DETERMINAZIONE DEL DIRIGENTE SERVIZIO VIA E VINCA 5 novembre 2020, n. 322

D.lgs. n. 152/2006 e ss. mm. ii. – Procedura ex art. 6, comma 9 relativa alle modifiche progettuali di cui alla comunicazione ex art. 29-nonies del D.lgs. n. 152/2006 e ss. mm. ii. alla provincia di Taranto (prot. n. 22460 del 03.08.2020), dell’impianto di trattamento rifiuti pericolosi e non pericolosi, sito in località La Riccia-Giardinello, via per Statte snc Km 7050, zona industriale del Comune di Taranto (foglio n. 157, p.IIa 69). Manduria (TA).

Gestore: Ecologica S.p.a.

1. Titolo del progetto
<p><i>Denominazione completa del progetto di modifica/estensione/adeguamento tecnico</i></p> <p>Modifica non sostanziale dell'impianto di trattamento di rifiuti liquidi pericolosi e non di Ecologica Spa, sito in loc. La Riccia – Giardinello, via Statte 7050 Zona Industriale di Taranto, autorizzato con PAUR - D.D. n. 49 del 06/03/2019.</p>

Figura 4 – nuovo schema di processo della Sezione 4

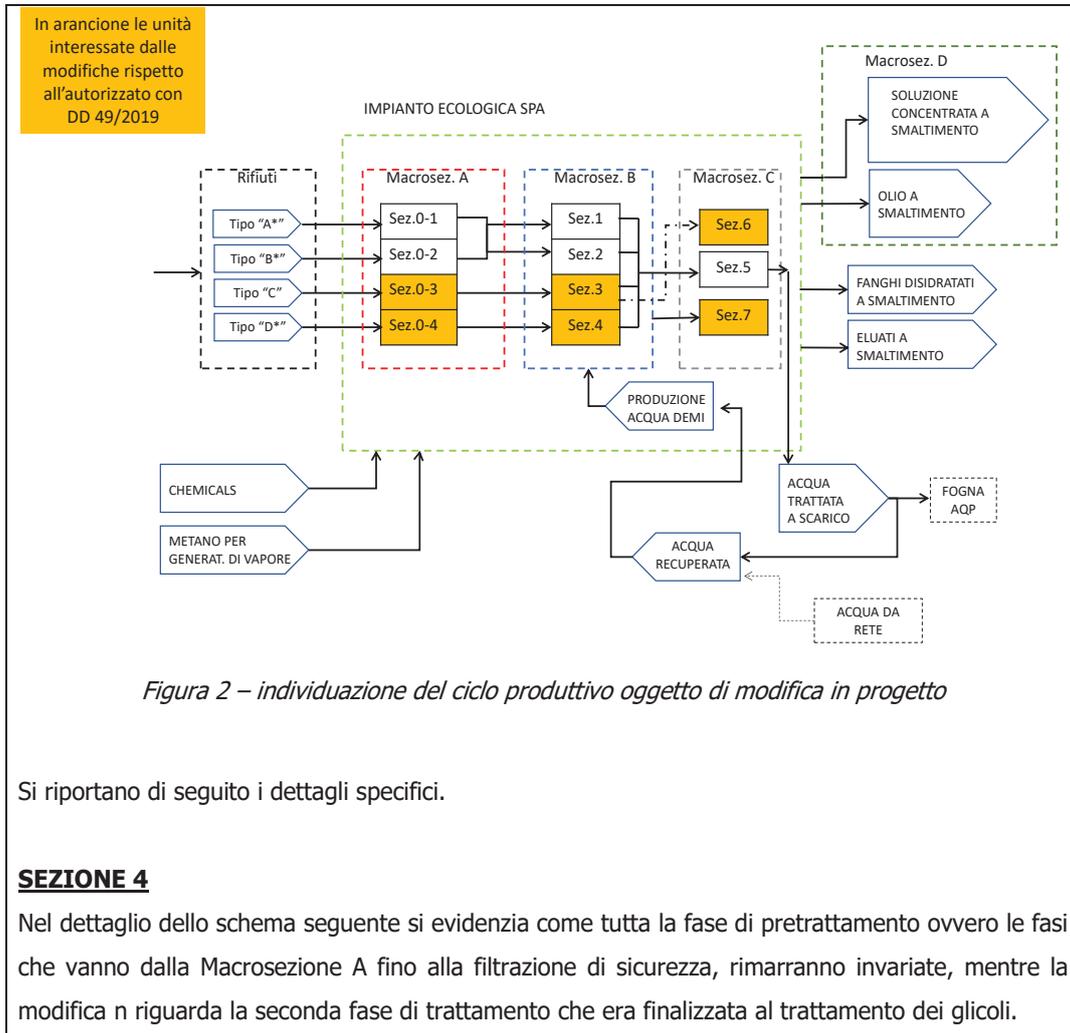
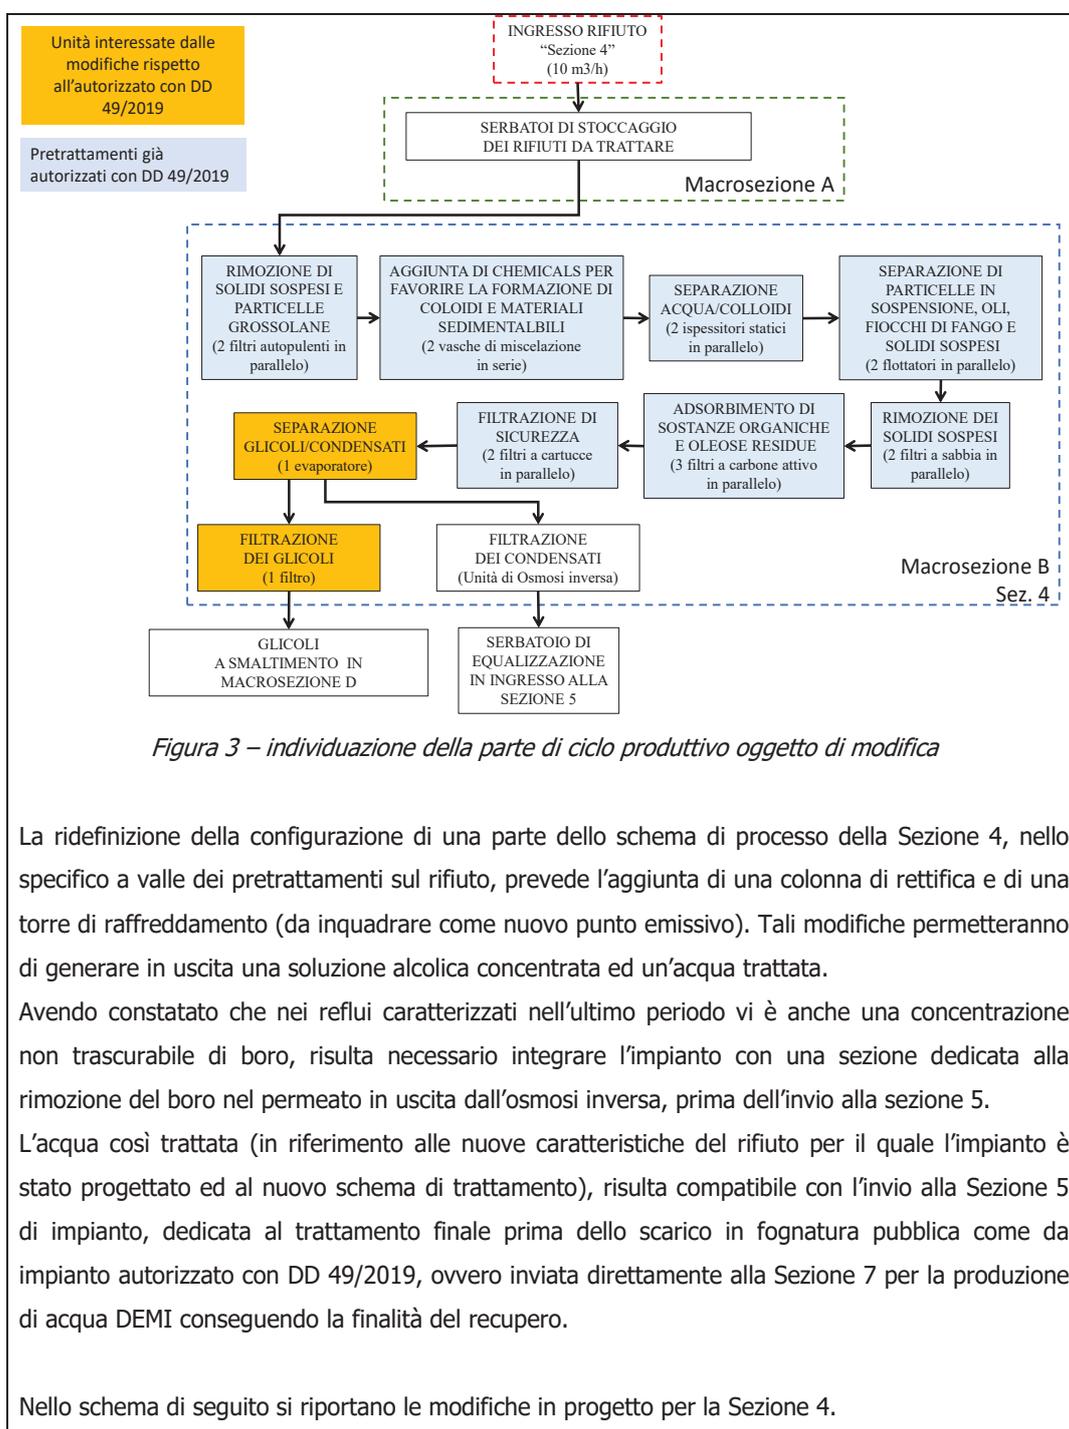
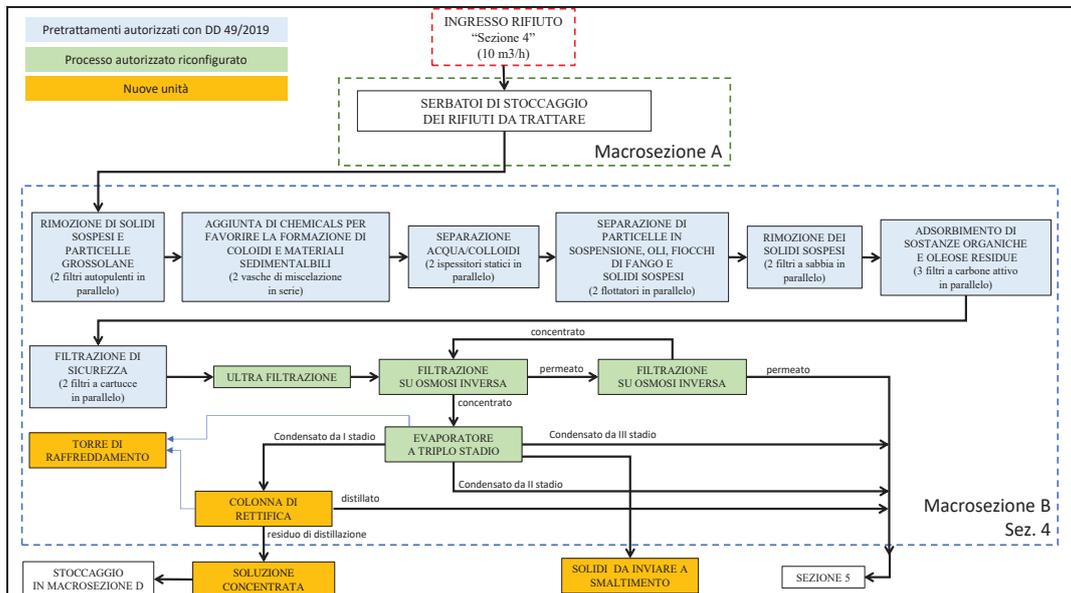
- Modifica di parte del processo di trattamento, principalmente con l'aggiunta di una colonna di rettifica e di una torre evaporativa, necessari per affinare il trattamento a seguito delle modifiche impiantistiche del produttore del rifiuto che hanno comportato la modifica qualitativa del rifiuto.

- Grazie alle modifiche del processo di trattamento proposte della Sezione 4 si prevede una **riduzione del consumo di vapore** da 3.6 a 2.0 ton/h.
- Aggiunta di una **sezione per la rimozione del boro**.

Nello schema seguente è indicata la parte di processo autorizzata che dovrà essere modificata.

Figura 5 – schema a blocchi semplificato della Sezione 4 e bilancio di massa

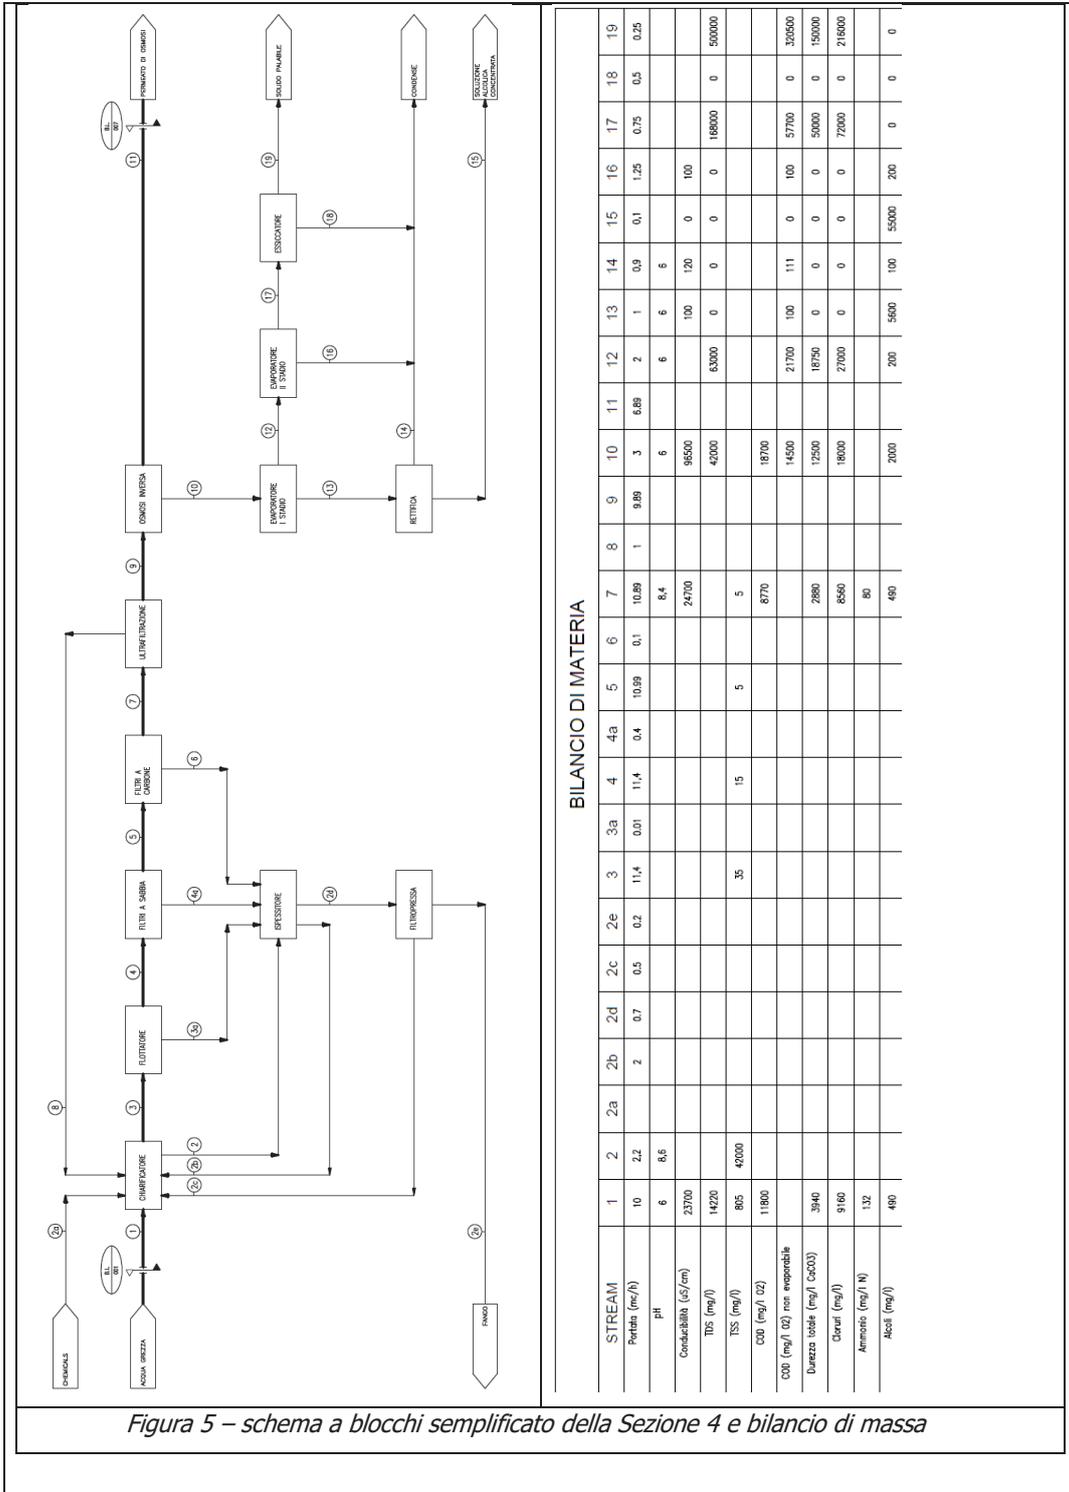
Nello schema di seguito si riporta il confronto tra lo schema di trattamento autorizzato per la Sezione 4 e la modifica proposta.

Da evidenziare anche la riconfigurazione delle unità dedicate allo stoccaggio dei chemicals.

Figura 6 – riconfigurazione del layout della Sezione 0 di stoccaggio.

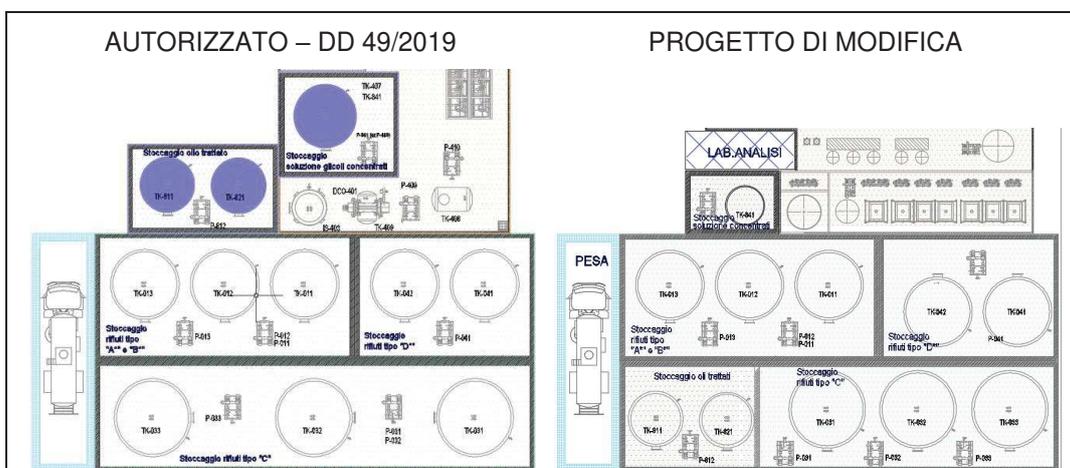
Nuovo layout delle aree di stoccaggio dei rifiuti in ingresso all'impianto e, parità delle superfici già autorizzate, ricalcolo delle altezze minime per garantire le condizioni di sicurezza in caso di sversamento.

Figura 7 – confronto tra il layout autorizzato ed il nuovo layout in progetto

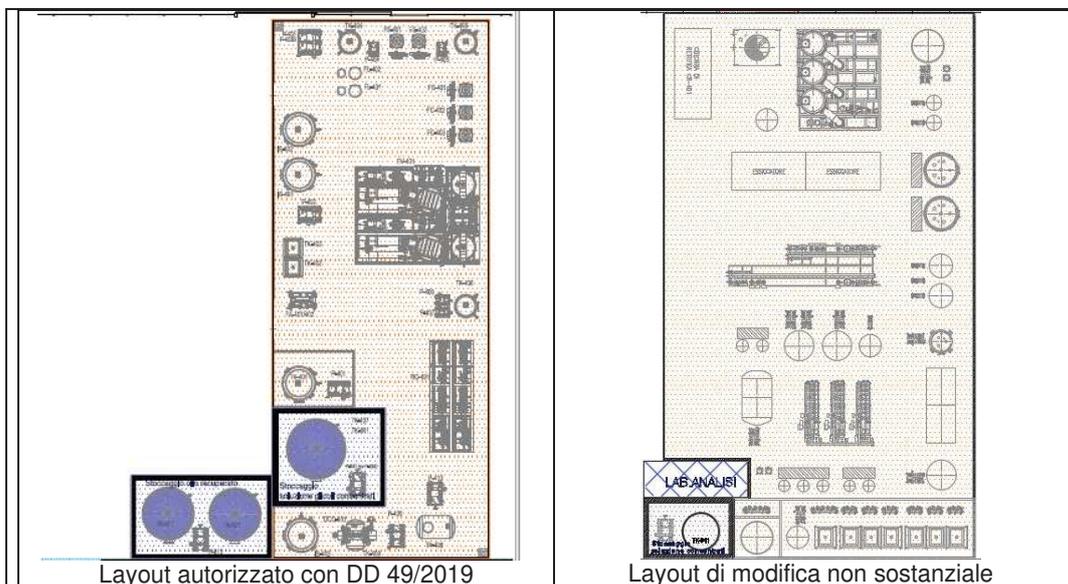
- Nuovo layout delle aree di stoccaggio dei rifiuti in ingresso ed in uscita dall'impianto.
- Riallocazione sul piazzale, in container, del laboratorio di analisi dedicato ai controlli preliminari dei rifiuti conferiti all'impianto.
- Riposizionamento della pesa automezzi per facilitare le operazioni di scarico rifiuti conferiti.
- **La superficie complessiva di impianto, pari a 6.620 mq, non subirà modifiche rispetto all'autorizzato con DD 49/2019.**

Di seguito il confronto tra il layout autorizzato e quello del progetto.
